## RESOLUCIÓN N°

### POR MEDIO DE LA CUAL SE OTORGA UN PERMISO DE VERTIMIENTOS Y SE ADOPTAN OTRAS DETERMINACIONES

Que técnicos de la Corporación procedieron a evaluar la información presentada, generándose el Informe Técnico N° **IT-05368** del 23 de agosto de 2023, dentro del cual se formularon algunas observaciones que hacen parte integral del presente acto administrativo, y se estableció lo siguiente:

Figura 1. Shape Palo Santo

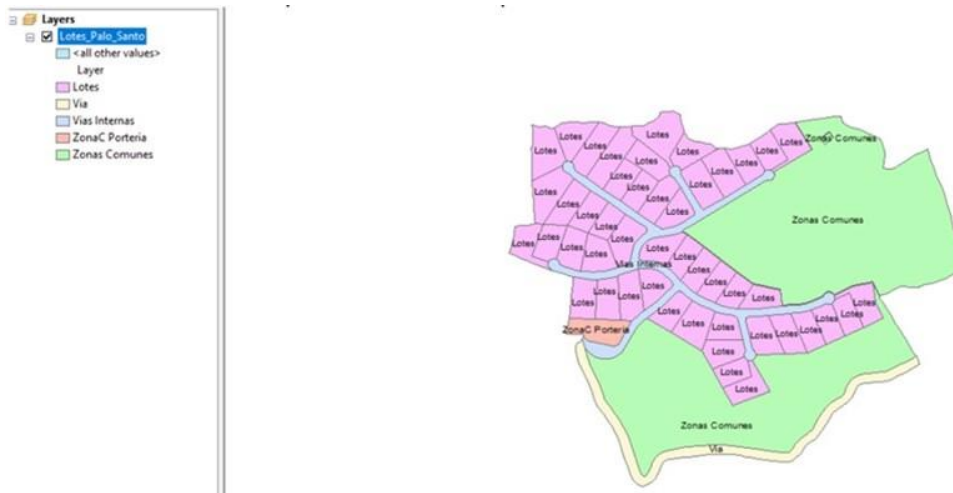
Así las cosas, la sumatoria de cada una de las subzonas del POMCA del Río Negro en los predios y sus densidades, es la que se muestra a continuación:

Dado lo anterior, el proyecto de Agroparcelación conformado por 47 viviendas cumple con las densidades de vivienda establecidas en los Acuerdos Corporativos, sin embargo, se deberá respetar las coberturas boscosas en las áreas de restauración ecológica y de importancia ambiental correspondientes al 70 % del área, aparte de las demás disposiciones que establece el Plan de Ordenamiento Territorial del Municipio de Rionegro.

Figura 3. Régimen de Humedad (fuente: elaboración Cornare)

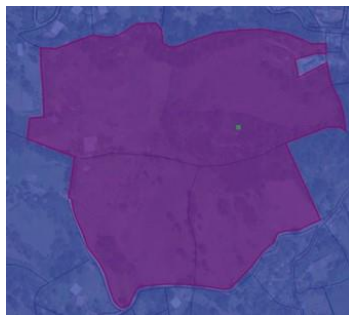
De acuerdo con lo establecido en el parágrafo 1 del artículo 4 de la Resolución N°699 de 2021, se obtuvo en el SIAR Cornare información sobre el régimen de humedad del suelo, de acuerdo con las bases de datos del Instituto Geográfico Agustín Codazzi, en las que se encontró que el área donde se propone realizar el vertimiento presenta las siguientes características de suelo:

De acuerdo con la clasificación taxonómica del suelo, el predio cuenta con un perfil de suelos compuesto por suelos Asociación Tequendamita: Typic Hapludands; Typic Fulvudands; Hydric Fulvudands; Andic Dystrudepts; Typic Placudands; Typic Dystrudepts; Thaptic Hapludands, los cuales presentan características de suelo de orden Andisol e Inceptisol y régimen de humedad Údico, por lo que el vertimiento al suelo se ubica en la categoría III en la Tabla 1 del artículo 4 de la Resolución N°699 de 2021, para usuarios equiparables a usuarios equiparables a usuarios de vivienda rural dispersa, presentando caracterización de forma bienal.

Figura 1. Estructura de descarga

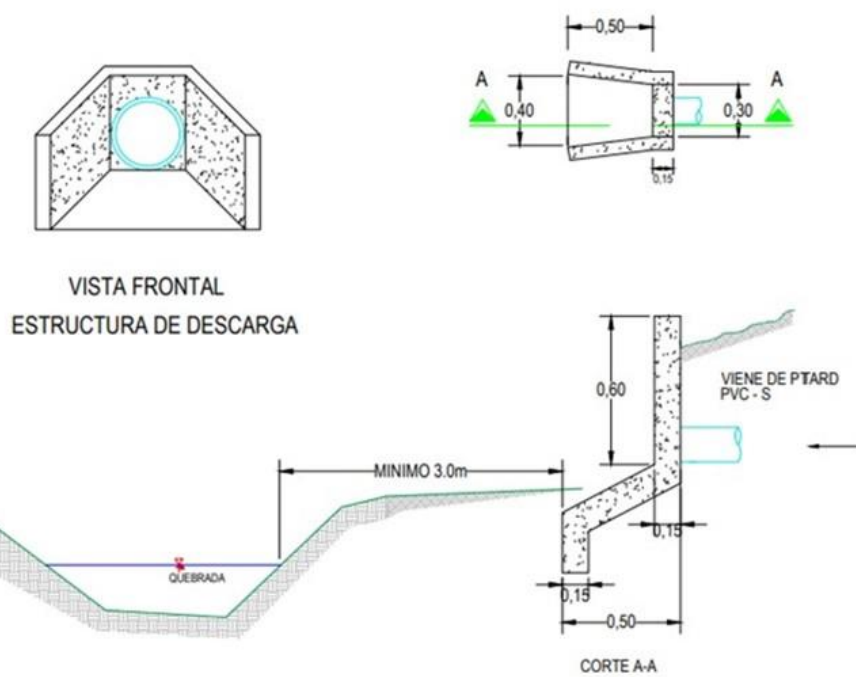
- Frente a la estructura de descarga se propone un sistema conformado por un cabezote con aletas que tiene embebido un tubo de 6” en PVC, formando un ángulo de 45° con la línea de flujo de la corriente. Se presentaron las memorias de cálculo y planos de la estructura a construir.

**PARAGRAFO PRIMERO:** Esta autorización se otorga considerando que la obra referida se ajustará totalmente a la propuesta de diseño teórica (planos y memorias de cálculo) presentada en los estudios que reposan en el expediente 056150441314.
